Til Teknik- og Miljøudvalget

Bilag 9. Henvendelser i den supplerende høring og forvaltningens bemærkninger

På baggrund af høringssvar modtaget i den offentlige høring samt efterfølgende drøftelser med bygherren, har Teknik- og Miljøforvaltningen foreslået en række ændringer af forslag til tillæg 5 til lokalplan432 ”Carlsberg II” (Carlsbergs nye hovedsæde).

Figur 1B. Det bearbejdede projekts facade mod Valby Langgade med markering af, hvor de maksimale facadehøjder overskrides, hvis højden måles i forhold til Valby Langgades terræn og ikke i forhold til koten ved Gamle Carlsberg Vej (+27.5). C F Møller + Center for Byplanlægning

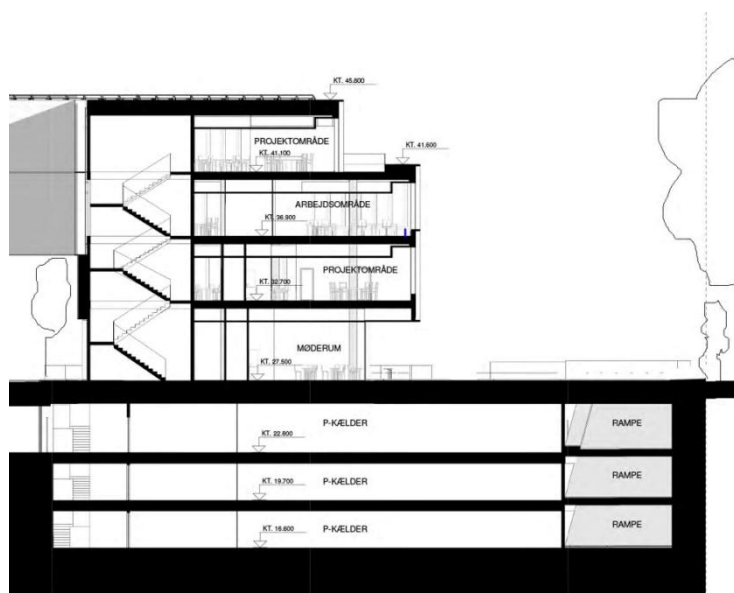
Vesterbro Lokaludvalg bemærker, at en forøgelse af bygningshøjden er følsomt i forhold til virkninger på de omliggende byrum, især vil skyggevirkningen. Udvalget kan ikke anbefale en forringelse af den rekreative værdi af Carl Jacobsens Have. Udvalget savner en konkret begrundelse for en ændring i netop bygningshøjden, da den i det forelagte ændringsforslag ikke forekommer særlig betydende. Udvalget kan i øvrigt tilslutte sig forvaltningens bemærkninger vedr. ændringen, men vil dog gøre opmærksom på, at de på ingen måde skal tages som præcedens for lignende ændringer i andre dele af Carlsberg Byen. Derudover bemærker udvalget, at den usædvanlig korte høringsfrist ikke er god forvaltningsskik i forhold til offentligheden.

Det er især bygningshøjdens forøgelse, som er følsomt i forhold til virkninger på de omliggende byrum. Vi ser også her, at skyggevirksomheden i forhold til omgivelser øges.

Vi savner derfor en konkret begrundelse for en ændring i netop bygningshøjden, da den i det forelagte ændringsforslag ikke forekommer særlig betydende.

Forvaltningen har foreslået en justering af bestemmelsen, så bygningshøjderne måles i forhold til kote +27.5, der er grundens højeste punkt. Dette muliggør en større højde på dele af bygningsfløjen langs Valby Langgade. Den konkrete begrundelse herfor er, at bygningen ikke følger terrænet, der falder markant samt at projektets højde er øget på grund af dimensionering af teknik i forbindelse med lavenergikrav. Disse forhold var undervurderet i det skitseprojekt, som lå til grund for lokalplanforslaget.

Figur 1B illustrerer det bearbejdede projekts facade mod Valby Langgade med markering af dele, hvor de maksimale facadehøjder ville blive overskredet, hvis højden skulle måles i forhold til gadens terræn – og ikke som foreslået i forhold til kote +27.5.
